INVITACIÓN A COTIZAR

N ° 2022-0010

ACLARACIONES N° 1

Suministro e Instalación de módulos de lavamanos y ejecución de obras civiles complementarias para su implementación en las instituciones educativas seleccionadas del proyecto Educando con Amor de la Fundación EPM

Imágenes de referencia

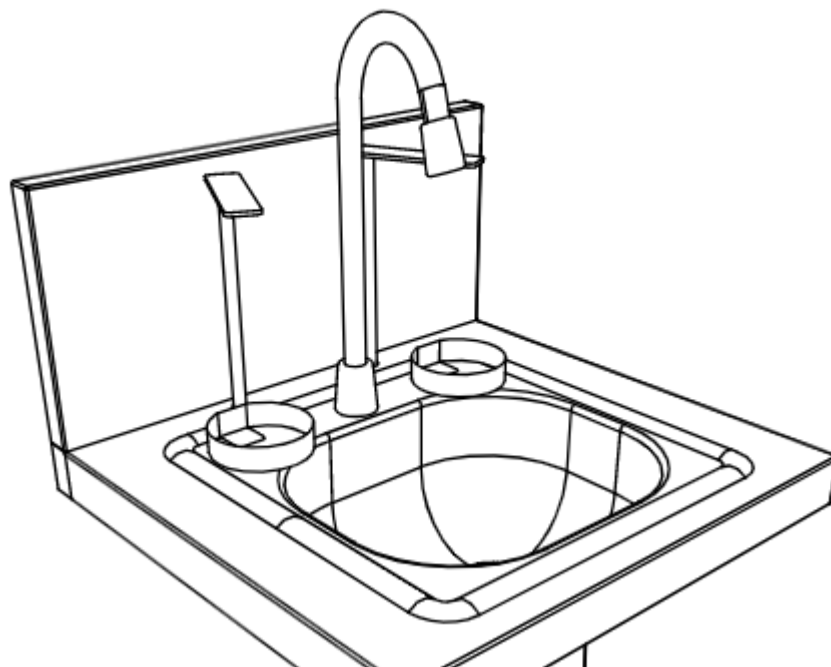
Favor dar más detalladamente la especificación del lavamanos en acero 304, pues se requiere saber cómo es el sistema del pedal según las descripciones:

“(con dos mecanismos de pedal con resorte a tensión para accionamiento de envases de jabón líquido y gel líquido desinfectante con capacidad en superficie de 500 ml mediante cinturones de sujeción, mecanismo de alimentación y paso de agua por pedal con sistema de mangueras de fácil acoplamiento y sistema de grifería - desagüe tipo acordeón y tubería de acero inoxidable con resorte de tensión y base de anclaje a piso de lámina de acero inoxidable satinado 304 calibre 16 de uso exterior e interior)”

¿Cómo son los sistemas de resorte para el accionamiento de envases de jabón líquido y gel líquido desinfectante y el mecanismo de alimentación y paso de agua por pedal con sistema de mangueras de fácil acoplamiento para el sistema de grifería, si se tienen detalles o fotos de estos sistemas?

El sistema para el accionamiento de envases es mecánico y autónomo, por lo que no necesita conexión eléctrica ni baterías para funcionar. Son dos pedales con resorte a tensión, uno para el accionamiento del jabón líquido y otro para el accionamiento del gel desinfectante. El sistema de paso de agua también es por pedal y funciona a través de mangueras que se conectan a la red de abasto (válvula de pedal) y a la grifería del lavamanos; son tres pedales en total.
